SERVICE INFO – INA 0104

Zamjena natezne remenice sa ručnim sistemom natezanja sa remenicom sa poluautomatskim sistemom natezanja

Model:	Ford Transit
Godina proizvodnje:	do 12.2000
Motor:	2.5 TD, 2.5 DI
Kat. Br.:	531 0504 10
OE broj:	1136426 1C1Q 6K254 AA

Slika 1: Kat.Br. 531 0504 10 – natezna remenica sa poluautomatskim sistemom natezanja

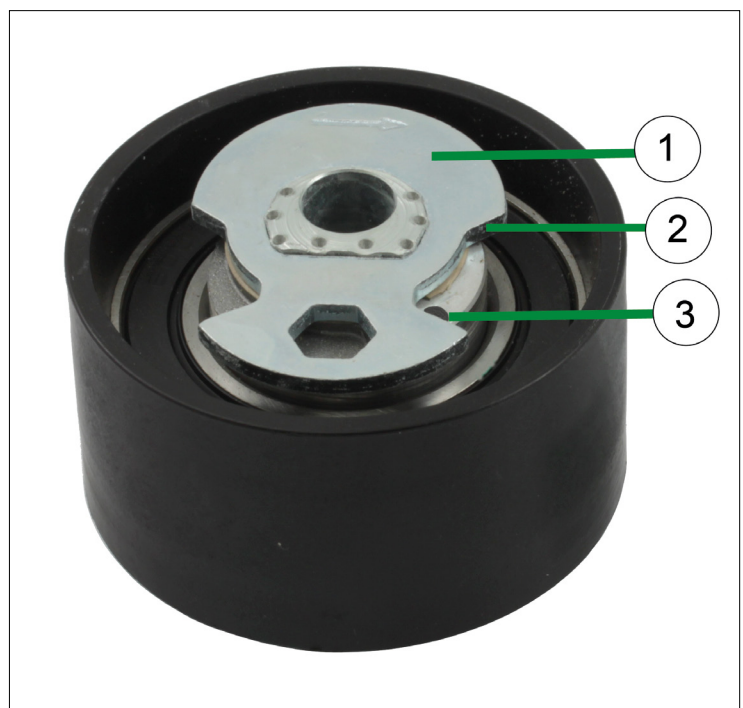
U gore navedenim vozilima, remenica sa ručnim sistemom natezanja je bila upotrebljavana u zupčastom remenom pogonu do datuma istaknutog gore. Ova remenica je sada zamjenjena sa remenicom sa poluautomatskim sistemom natezanja Kat.Br. 531 0504 10 koja je također uključena i u KIT sa Kat.Br. 530 0143 10 i 530 0144 10.

Nova izvedba natezne remenice je pričvršćena na isti način kao i stara natezna remenica sa ručnim zatezanjem. Ipak, suprotno načinu zatezanja kod natezne remenice sa ručnim zatezanjem, zupčasti remen se ovdje zateže upotrebljavajući šesterokutni inbus ključ.

Da bi se zategnuo zupčasti remen, stezna ploča (1) mora biti zakrenuta pomoću šesterokutnog inbus ključa sve dok otvor (3) nije napola pokriven sa rubom (2) stezne ploče.
